**PROGETTO DI VARIANTE AL PIANO  
PARTICOLAREGGIATO PER GLI INSEDIAMENTI  
PRODUTTIVI IN LOCALITA' LARDERIA**

***Allegati amministrativi  
DEL RAPPORTO AMBIENTALE***  
(ai sensi del D.L.vo n. 152  
del 3 aprile 2006 e s.m.i., art. 13 comma 3-4)

**Allegato 2**

**INDICE ALLEGATI AMMINISTRATIVI**

TAV B3 – Esempificazione planivolumetrica del PIP con assegnazione lotti PRUSST ed ipotesi di mantenimento attività esistenti rilevate

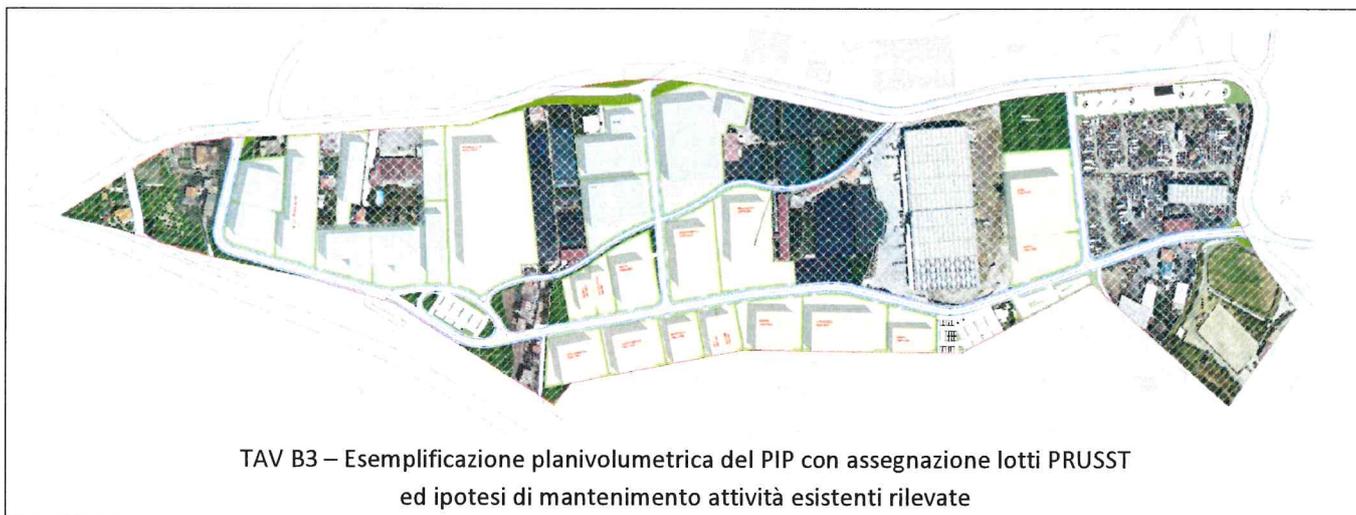
Dalla documentazione prodotta dal Comune si deduce, alla Tavola di Piano B3 del progetto di Variante del PIP di Larderia, la rappresentazione delle attività insediate ipotizzandone per esse il loro mantenimento. Per completezza di trattazione e per un corretto svolgimento delle analisi di carattere ambientale, di cui al nostro incarico, risulta necessario riportare per ognuna delle aziende che dovranno mantenersi, l'elencazione delle tipologie di attività ed il relativo titolo autorizzativo. Di seguito si riporta l'elenco delle attività esistenti rilevate al fine di essere eventualmente rettificato e completato con le informazioni mancanti.

In riscontro alla nota di cui all'oggetto si comunica che, relativamente alla richiesta di dati sulle Aziende indicate nell'elenco di cui alla nota stessa, insediate nell'area di espansione ex ASI di Larderìa, ed in particolare nella parte oggi interessata dal P.R.U.S.S.T Messina, trattasi di Aziende preesistenti alla adozione del vigente strumento urbanistico consortile e pertanto non si ha ovviamente notizia di provvedimenti autorizzativi emessi.

L'unica eccezione è costituita dalla "Società Consortile Polo Industriale e Commerciale Larderìa s.r.l." per la quale è stato espresso nulla osta all' Ufficio S.U.A.P. di Messina con nota prot.n. 6833 del 09/11/2005.

In ogni caso si fa presente che, in accordo con il Comune di Messina, Ente promotore del Programma P.R.U.U.S.T., gli insediamenti proposti con il redigendo Piano Particolareggiato in variante sono stati previsti solo sulle aree libere e non interessate da altri interventi, come evidenziato nella planimetria allegata alla vs nota.
